鳴門市通学路交通安全プログラムに基づく合同点検実施候補箇所図 (板東小学校 その1)

鳴門市通学路交通安全プログラムに基づく合同点検実施候補箇所図 (板東小学校 その2)

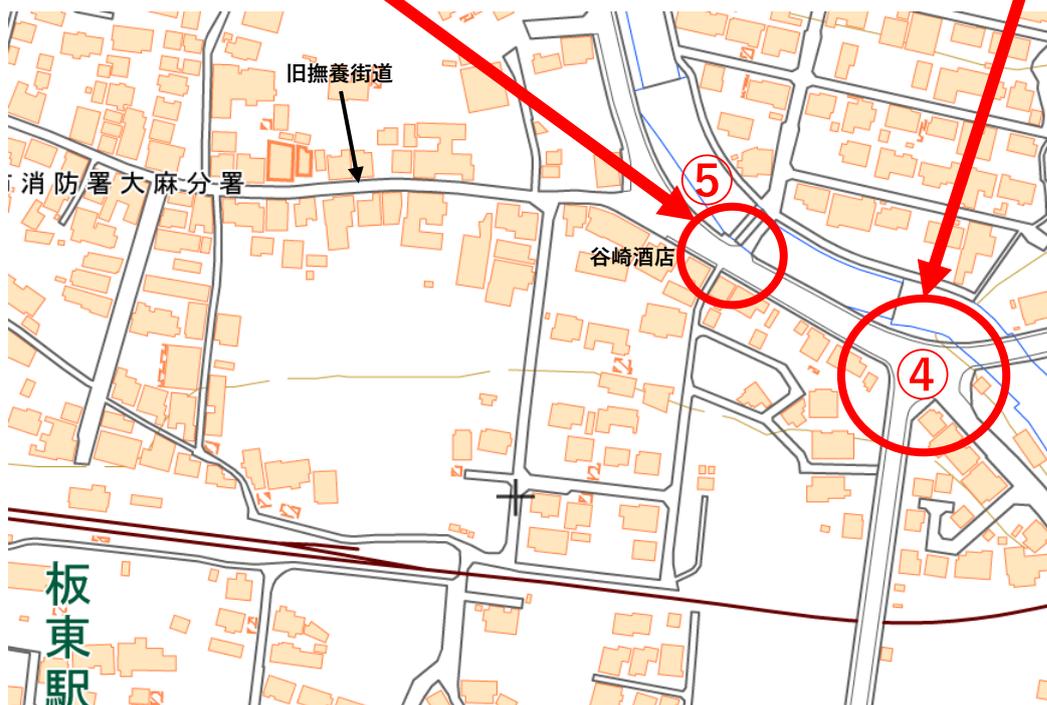
⑤ 交通量が多い。

スピードを出したり、信号無視する自動車がある。
自転車横断帯の線が消えかかっているところがある。

④ 交通量が多い。

スピードを出したり、信号無視する自動車がある。
横断歩道の線が消えかかっているところがある。

自転車横断帯は廃止のため、消えたら自転車も横断歩道を通るように指導

もう少し薄くなった時点で横断歩道の塗り直し (※著しい劣化見られないため)

パトロール・取り締まりの強化

鳴門市通学路交通安全プログラムに基づく合同点検実施候補箇所図 (板東小学校 その3)

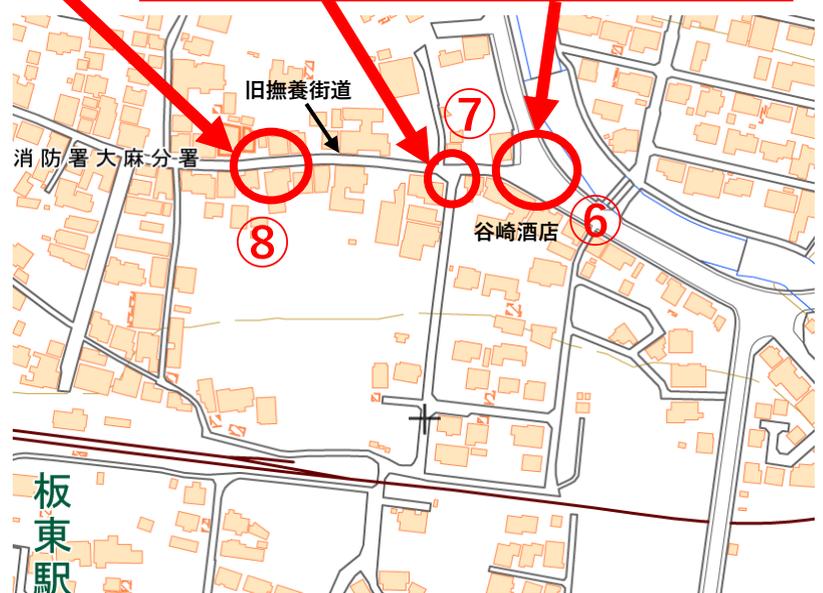
⑦ 丁字路の一時停止線が薄くなっている。
(対策内容)

⑥ 交通量が多い。
スピードを出したり、信号無視する自動車もある。
横断歩道の線が消えかかっているところがある。

⑧ 道幅が狭く、見通しが悪い。
車が止まらない。
横断歩道ありの指示表示が薄くなっている。

指導停止線の塗り直し検討

自転車横断帯は廃止のため、消えたら自転車も横断歩道を通るように指導

導流帯の塗り直し検討 【県土木】☆完了

ダイヤモンドの塗り直し上申

鳴門市通学路交通安全プログラムに基づく合同点検実施候補箇所図 (板東小学校 その5)

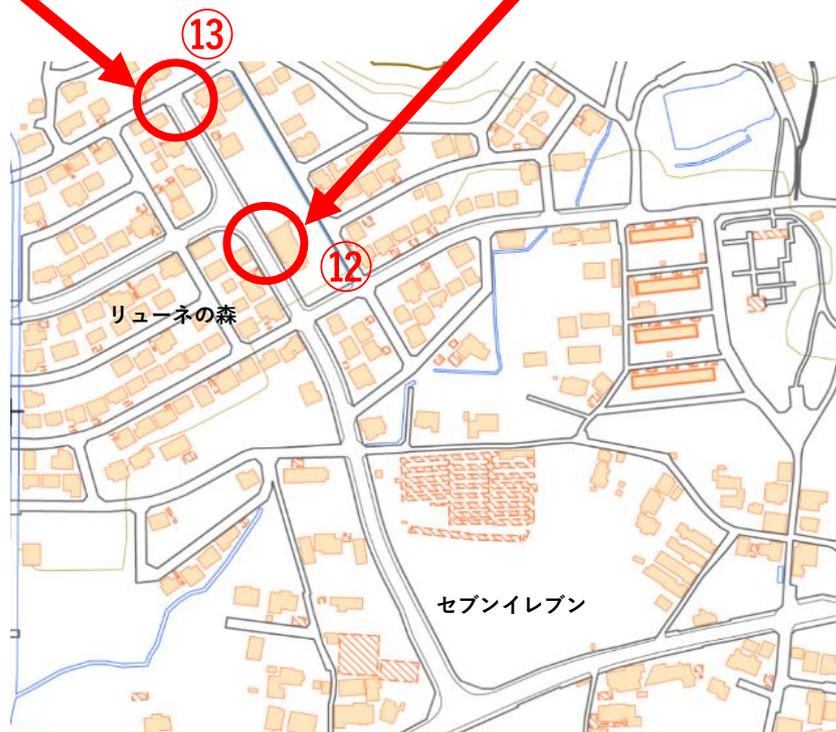
- ⑬ 自転車や徒歩で行き来が多い。
一時停止車線はあるものの、止まれの文字が消えている。

- ⑫ 横断歩道がない。

周囲の安全確認をしながら通行するように
指導 【学校】☆継続

※「止まれ」の文字は、強制力があるものなので、本来は書くことができない。一時停止線があるので、車にはそこで止まってもらう。

歩道がきちんと整備されているので、県道まで歩いて行き、横断歩道を渡って通学するように指導 【学校】☆継続
